AVIS SUR PERMIS de CONSTRUIRE

Dossier d'urbanisme n° PC 092019 18*0019

Objet du dossier : Construction d'un nouveau siège social LIDL France comprenant des bâtiments à destination mixte bureaux et commerces

VOLET EAU-ASSAINISSEMENT-VOIRIE :

Réseau Assainissement

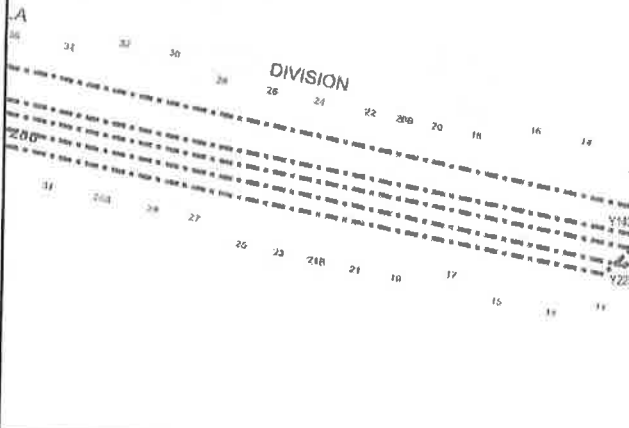
| Eléments examinés | Observations |
|--|---|
| 3. Demande de branchement - taxe de raccordement | Avenue de la Division Leclerc, absence de réseau du territoire. Avenue Sully Prudhomme, absence de réseau du territoire. |
| 5. Prétraitement des eaux | RESEAU DEPARTEMENTAL Pour tout raccordement se rapprocher de la SEVESC 15/19 quai Galliéni 92150 SURESNES Tel. 01 41 38 56 00 - Fax 01 41 38 56 09 |
